ST/SG/AC.10/32/Add.2  
23 février 2005

RAPPORT DU COMITÉ D'EXPERTS SUR SA SECONDE SESSION

**Amendements à la quatrième édition révisée des Recommandations relatives au transport des marchandises dangereuses, Manuel d'épreuves et de critères**

**Figure 41.3.5.1: Courbe du SRC minimal**

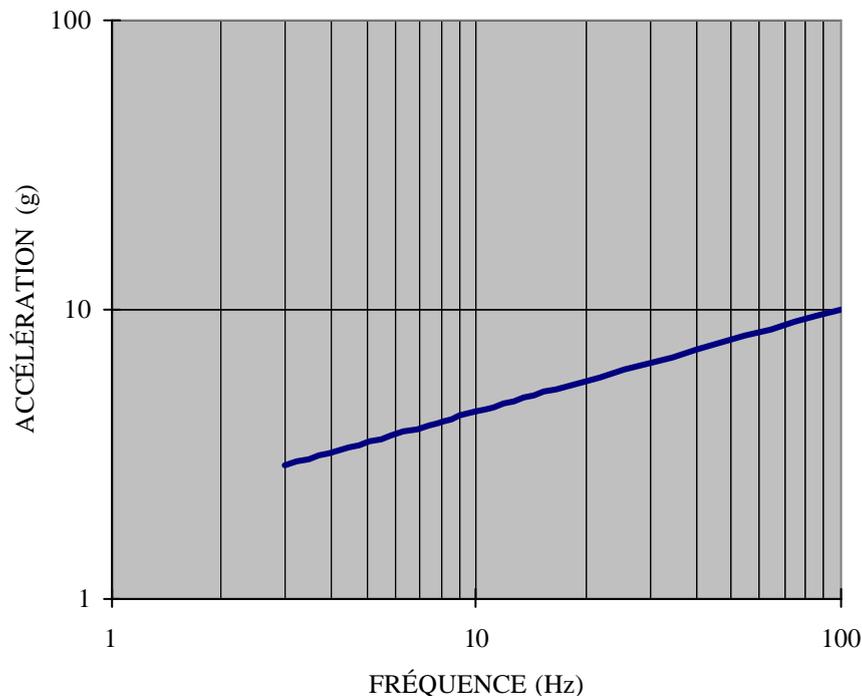
41.3.4.4 Produire un impact (voir 41.3.2) de manière que, pour un impact unique, la courbe du spectre de réponse aux chocs (SRC, voir 41.3.5.1) d'essai aux deux pièces de coin soit égale ou supérieure au SRC minimal indiqué à la figure 1 pour toutes les fréquences se trouvant entre 3 et 100 Hz. Des impacts répétés peuvent être nécessaires pour atteindre ce résultat, mais les résultats de chaque impact doivent être évalués individuellement.

Équation pour générer la courbe du SRC minimal ci-dessus:  $ACCÉL = 1,95 FRÉQ^{0,355}$

**Tableau 41.3.5.1 Représentation tabulaire de certains points de données pour la courbe du SRC minimal ci-dessus**

Fréquence (Hz)	Accélération (G)
3	2,88
10	4,42
100	10,0

**Figure A5.1: RÉSERVOIRS TYPE DE 10 L UTILISÉS POUR LES ESSAIS  
DES DISPOSITIFS DE DÉCOMPRESSION"**

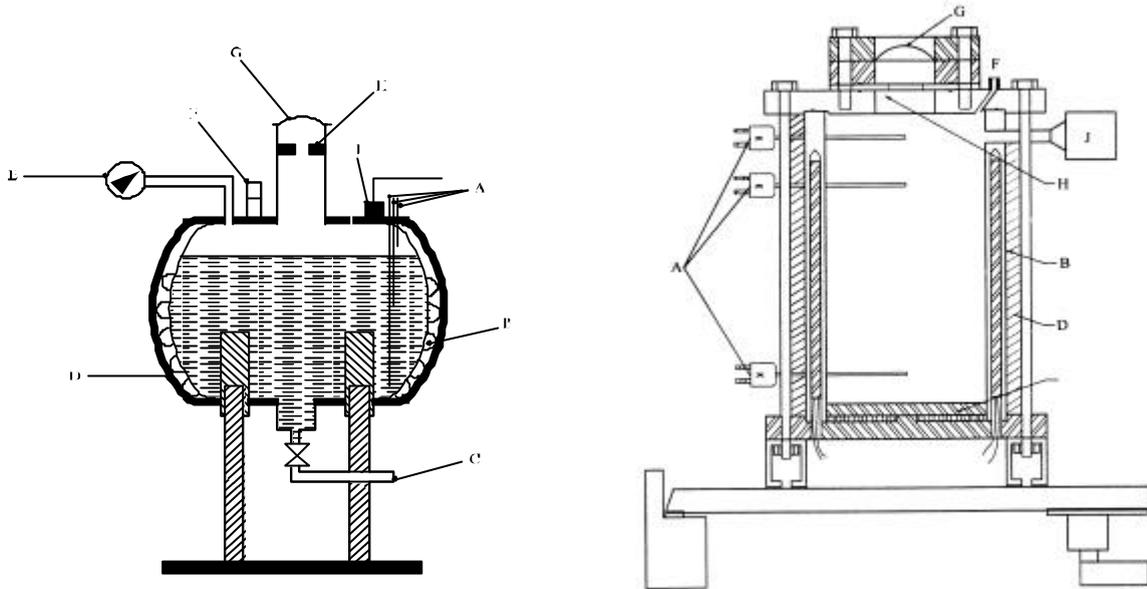
**Appendice 5** Remplacer le texte existant par le texte suivant:

La citerne à échelle réduite est constituée par un réservoir type en acier inoxydable d'un volume brut de 10 l. La partie supérieure de la citerne comporte soit un orifice d'1 mm de diamètre simulant la soupape de décompression du GRV ou de la citerne, soit une soupape de décompression réelle dont le diamètre est déterminé par réduction proportionnelle sur la base du rapport de la section de l'évent au volume de la citerne. Un second orifice représente l'orifice de dégagement d'urgence; il est fermé par un disque de rupture. On peut donner à cet orifice un diamètre variable en utilisant des disques à lumière de différents diamètres. La pression d'éclatement des disques à installer sur le réservoir de 10 l doit être égale à la pression maximale d'éclatement des disques de rupture devant être installés sur le GRV ou la

La surface extérieure du réservoir d'essai est munie, au-dessous du niveau du liquide, d'un enroulement chauffant électrique ou de cartouches chauffantes reliés à une alimentation. Les contenus des réservoirs doivent être chauffés, l'intensité du chauffage étant constante et indépendante de la chaleur produite par le peroxyde organique ou par la matière autoréactive. La résistance de l'enroulement chauffant doit être choisie en fonction de la puissance de l'alimentation disponible de manière à assurer que la vitesse d'échauffement déterminée par le calcul (voir section 3) puisse être atteinte. Tout le réservoir est calorifugé avec de la laine de roche, du verre cellulaire ou des fibres céramiques.

La température à l'intérieur de la citerne est mesurée au moyen de trois thermocouples dont deux situés dans la phase liquide (en haut et en bas de la phase liquide) et un dans la phase gazeuse. Les deux thermocouples dans la phase liquide servent à vérifier l'homogénéité de l'échauffement. La pression est enregistrée au moyen d'un ou de plusieurs capteurs de pression permettant d'enregistrer aussi bien les variations lentes que les variations rapides (au moins 1000 points/s) de la pression. Des exemples de réservoir type sont donnés schématiquement à la figure A5.1. Des informations supplémentaires peuvent être obtenues si la citerne est montée sur un plateau conçu pour recueillir toute matière liquide ou solide éjectée.
